AZZP.243.030.2020

Bydgoszcz, dnia 09.06.2020 r.

Dotyczy: udzielenia wyjaśnień w związku z prowadzonym postępowaniem na „Budowę budynku dydaktycznego dla potrzeb Uniwersytetu Technologiczno-Przyrodniczego w Bydgoszczy”.

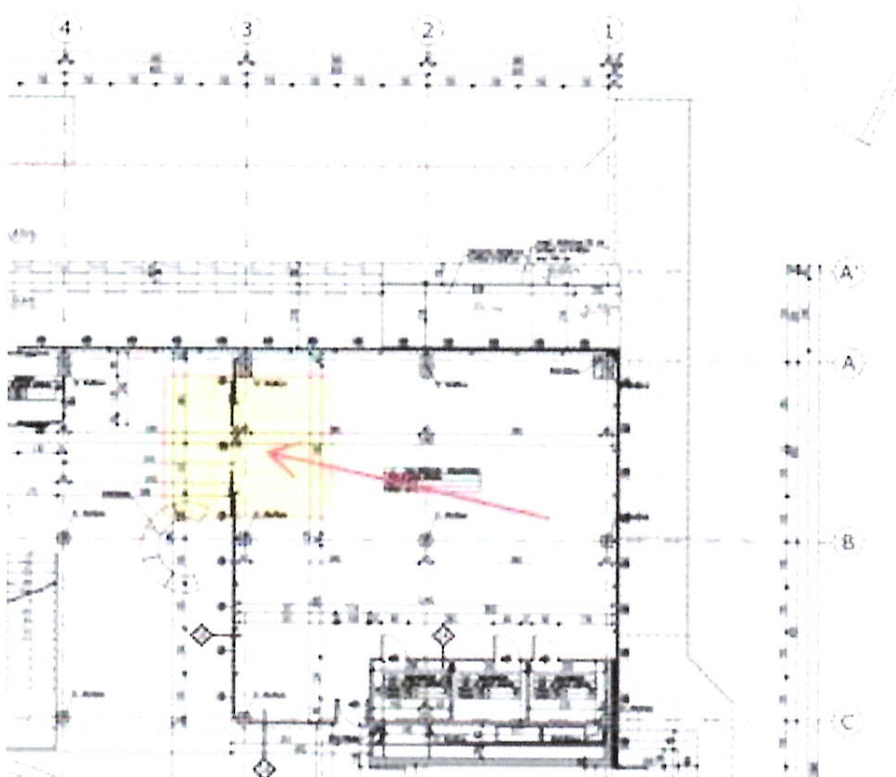
3) Wg PB i PBZ i zapisów odnośnie wysokości łącznika określono cyt.: „wysokość łącznika w najwyższym punkcie 10,08” mnp. Wg rysunków jest to wysokość 9,62 mnp. Wysokość budynku (w tym przypadku łącznika) określa się wg par 6 Prawa budowlanego, co oznacza, że aby zrealizować budynek wg zapisów PB należy zwiększyć wysokości łącznika tym samym dokonać zmiany kubatury łącznika dokonując zmiany istotnej ws do PB. Prosimy o odniesienie się do powyższego w jaki sposób Zamawiający skoryguje ww rozbieżności.

Wysokość łącznika została podana od poziomu terenu.

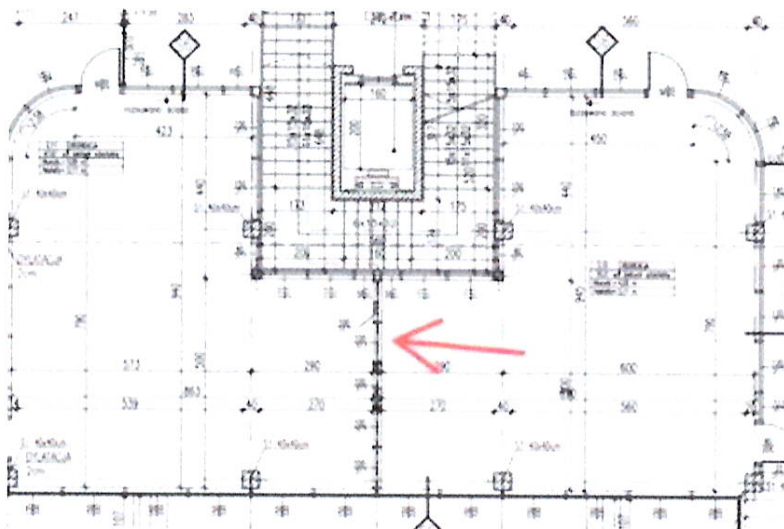
Na rysunku A2 z datą „2019-kwiecień” z projektu wykonawczego są narysowane drzwi 2-skrzydłowe w ścianie szklanej w osi 3/A-C. Na rysunku A2 z datą „2018-listopad” z projektu budowlanego, który został przekazany dnia 2020-05-27 są narysowane drzwi przesuwne. Prosimy o informację, czy do wyceny przyjąć drzwi przesuwne czy drzwi 2-skrzydłowe w ścianie szklanej w osi 3/A-C.

Należy przyjąć drzwi dwuskrzydłowe.

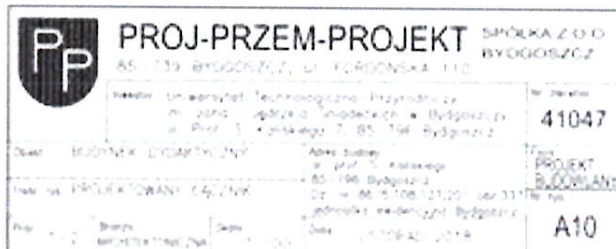
Na rysunku A3 z datą „2019-kwiecień” z projektu wykonawczego są narysowane drzwi w ścianie szklanej w osi 4-5/C-D. Na rysunku A3 z datą „2018-listopad” z projektu budowlanego, który został przekazany dnia 2020-05-27 brak drzwi w tej lokalizacji. Prosimy o informację, czy występują drzwi w ścianie szklanej w osi 4-5/C-D

Poniżej lokalizacja drzwi:

Należy przyjąć drzwi pojedyncze, rozwierane, tj. wg. projektu wykonawczego.

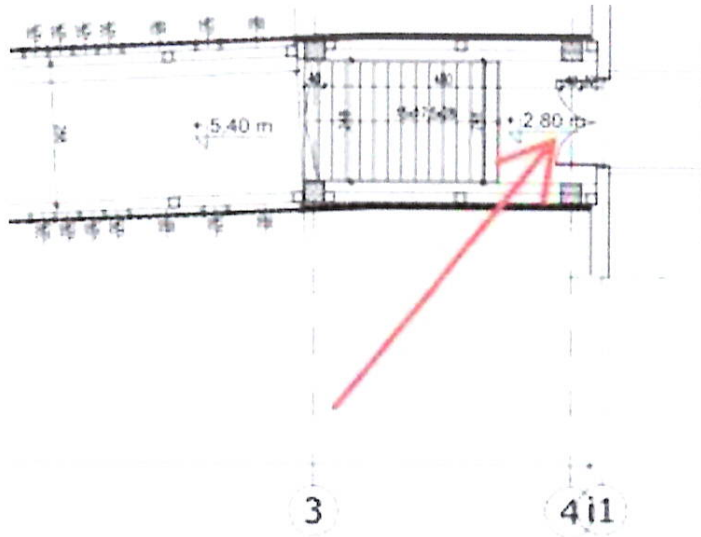
3. Architektura Na rysunku LE1 z dnia „kwiecień 2019” są narysowane drzwi 1-skrzydłowe D1 w osi „i1”. Na rysunku A10 z dnia „2018-listopad” z projektu budowlanego są narysowane drzwi 2-skrzydłowe w osi „i1”. Prosimy o informację, czy do wyceny przyjąć drzwi 2-skrzydłowe w klasie EI30 czy 1-skrzydłowe bezklasowe ?

Należy przyjąć drzwi jednoskrzydłowe EI-30, wg. rysunków wykonawczych.
